ISK Gouda

Inspectie Brandveiligheid

Rapportnummer: 23090-RA002_v1.0

Documentdatum: 08-02-2024

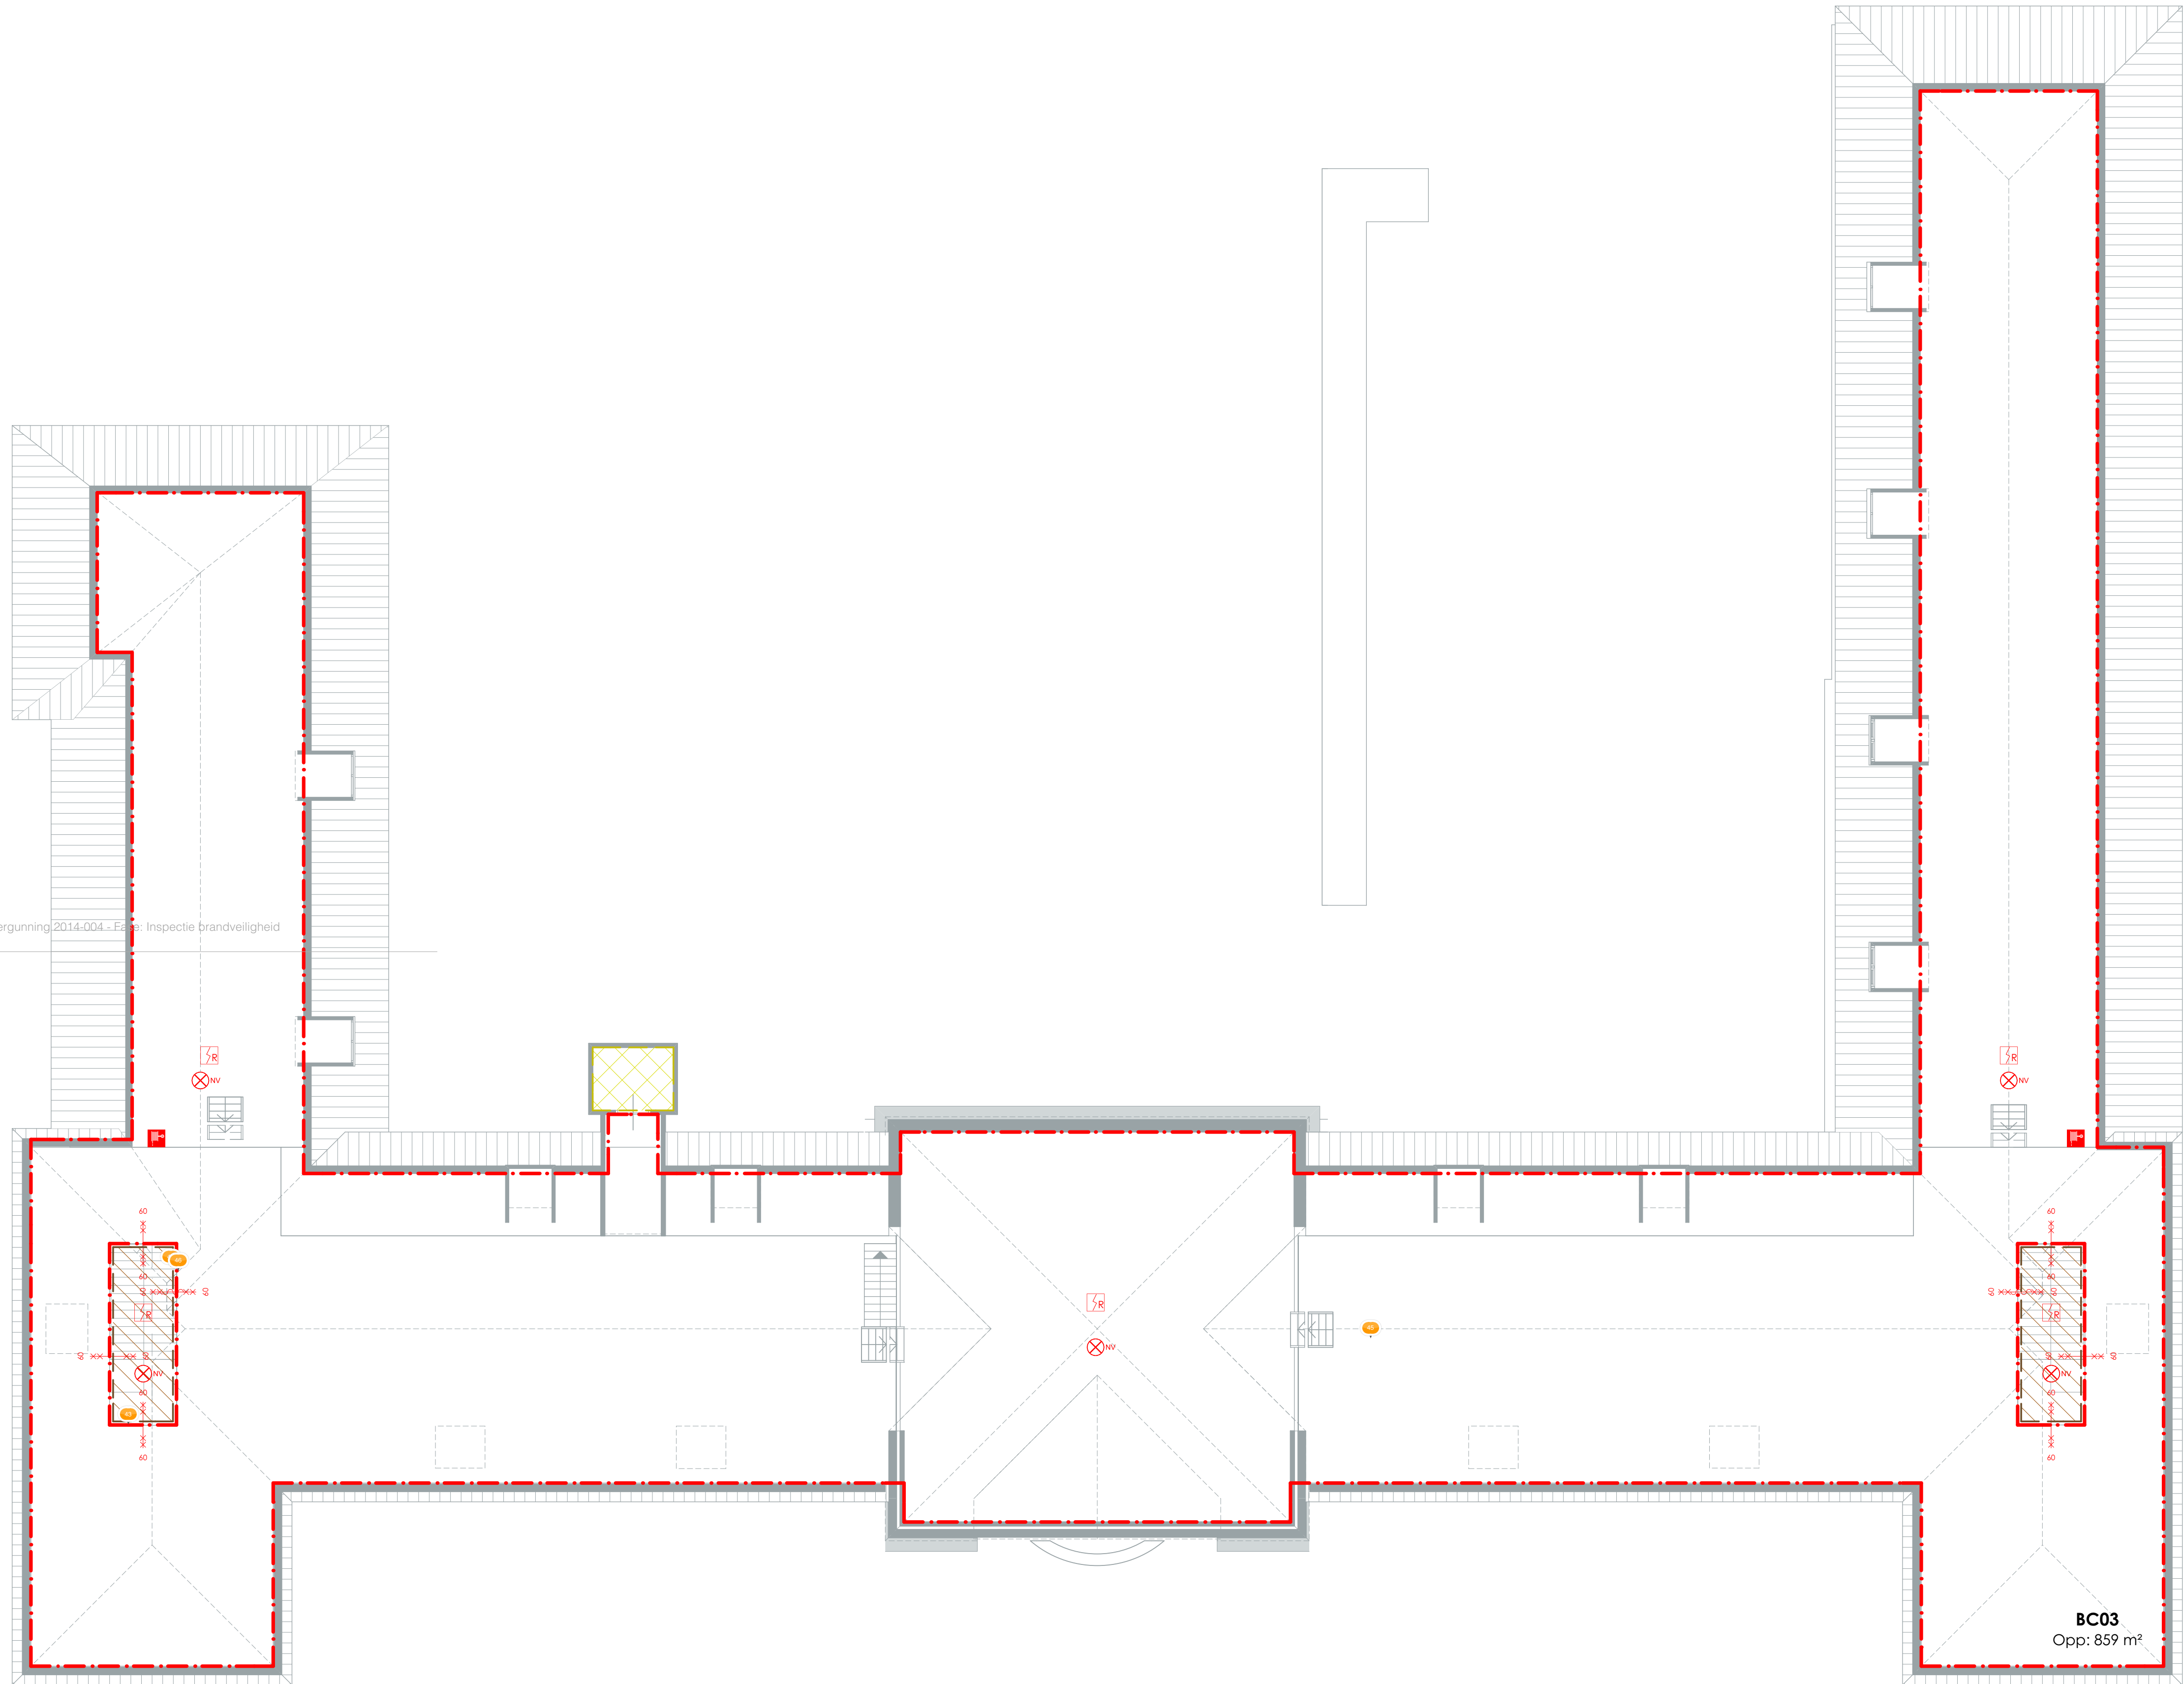
Zie inspectiepunt 38

Opbouw trapombouw voldoet niet aan de vereiste brandwerendheid.

Vluchtroute aanduiding is defect

Bijlage III: Schets aanvullende brandscheiding 2^e verdieping

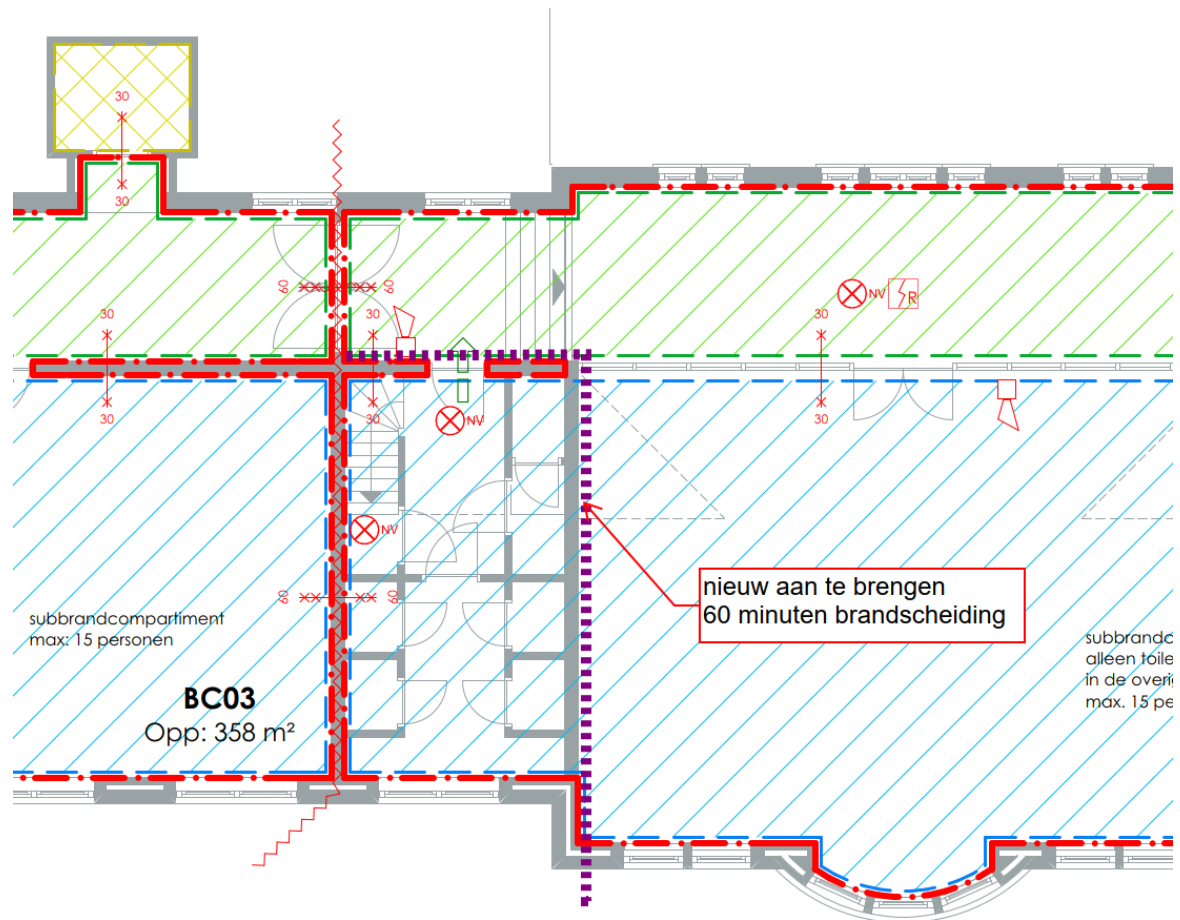
Op de 2^e verdieping bevindt zich, tussen brandcompartiment BC02 en BC03, een extra trap naar zolder. Deze trap is niet brandwerend afgescheiden waardoor er een open verbinding ontstaat tussen beide brandcompartimenten.

Om een weerstand tegen branddoorslag en brandoverslag (WBDBO) van 60 minuten, tussen brandcompartiment BC02 en BC03 te halen, zal de huidige brandscheiding moeten worden verlegd. Geadviseerd wordt om de brandscheiding op de tweede verdieping te verleggen en daarmee de toiletgroep en de open trap bij brandcompartiment BC03 te betrekken. Hiervoor dient de toegangsdeur inclusief kozijn vanaf de gang 60 minuten brandwerend te worden uitgevoerd. Ter verduidelijking is een schets van de aanvullende brandscheiding als bijlage (bijlage III) toegevoegd.
